INFORME DE REVISIÓN ESTRUCTURAL DEL EDIFICIO MODULO 2 SALON COMEDOR DEL PROYECTO INSTITUCION EDUCATIVA JOSE EUSTASIO RIVERA SEDE CIUDAD JARDIN NEIVA, HUILA.

MEMORIAL DE RESPONSABILIDAD

El proyecto comprende la revisión estructural de planos y memorias de cálculo del MÓDULO 2 SALON COMEDOR DE LA INSTITUCIÓN EDUCATIVA JOSÉ EUSTASIO RIVERA SEDE CIUDAD JARDÍN

1.2.1. Espectro elástico de aceleraciones

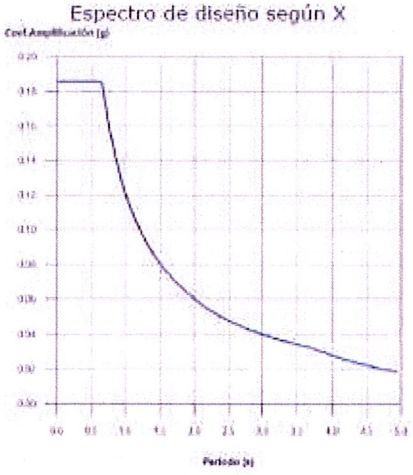
El valor máximo de las ordenadas espectrales es 0.791 g.

NSR-10 (A.2.6.1)

NSR-10 (A.3.7)

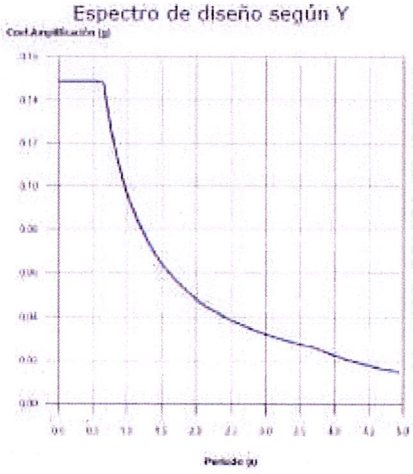
El espectro contemplado en el diseño corresponde a los parámetros sísmicos determinados para el proyecto en particular cumpliendo con las disposiciones de la NSR-10
